**Avis délibéré sur**

**le projet de construction de trois parcs agrivoltaïques  
sur le territoire de la commune de Villedômer (37) au lieu-dit  
La Roche**

**Permis de construire**

N°MRAe 2025-5133

*Figure 2 : Plan de raccordement (Source : dossier, étude d'impacts page 174)*

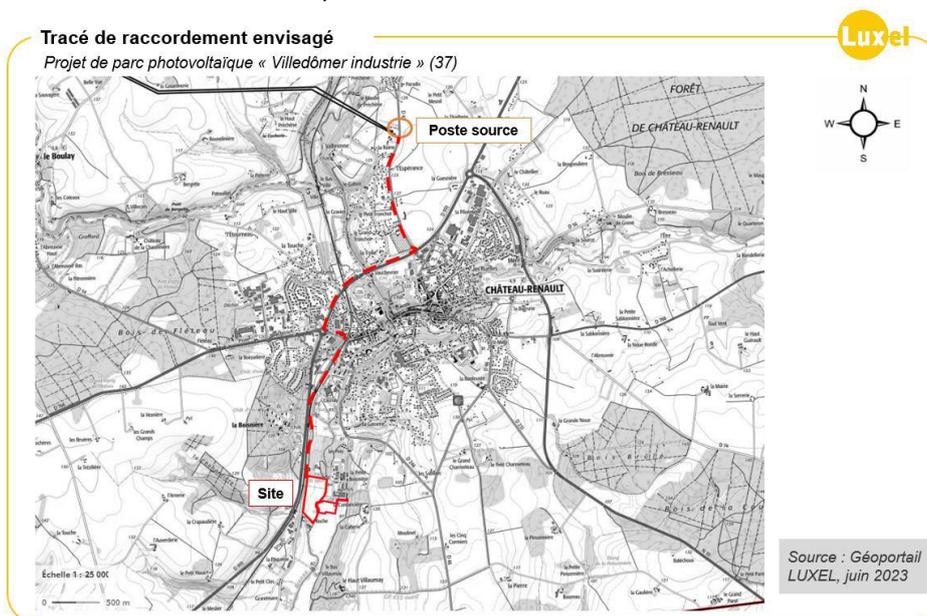
Le porteur de projet justifie un impact limité de l'opération de raccordement du fait que les câbles seront enfouis le long des voiries existantes. Néanmoins, cette opération peut s'accompagner d'un décapage des abords enherbés des routes et peut avoir une influence sur le tracé et donc la fonctionnalité des ruisseaux longeant aussi le tracé de ces mêmes routes. Le fait de faire un bilan des différentes incidences en présence ne constitue pas une évaluation des impacts. De plus, le tracé reste à l'état de projet. En effet, l'étude définitive de raccordement du projet ne sera établie par ENEDIS qu'à compter de l'obtention du permis de construire. L'autorité environnementale rappelle que, conformément à l'article L.122 1 du code de l'environnement, lorsqu'un projet est constitué de plusieurs travaux, installations, ouvrages ou autres interventions dans le milieu naturel ou le paysage, il doit être appréhendé dans son ensemble, y compris en cas de fractionnement dans le temps et dans l'espace et en cas de multiplicité de maîtres d'ouvrage, afin que ses incidences sur l'environnement soient évaluées dans leur globalité. Le raccordement du parc au réseau électrique, indispensable à son fonctionnement, fait pleinement partie du projet et doit à ce titre être présenté et évalué en même temps.

**L'autorité environnementale recommande de compléter l'étude d'impact par une évaluation précise des incidences des modalités de raccordement du projet au réseau susceptibles d'être mises en œuvre.**
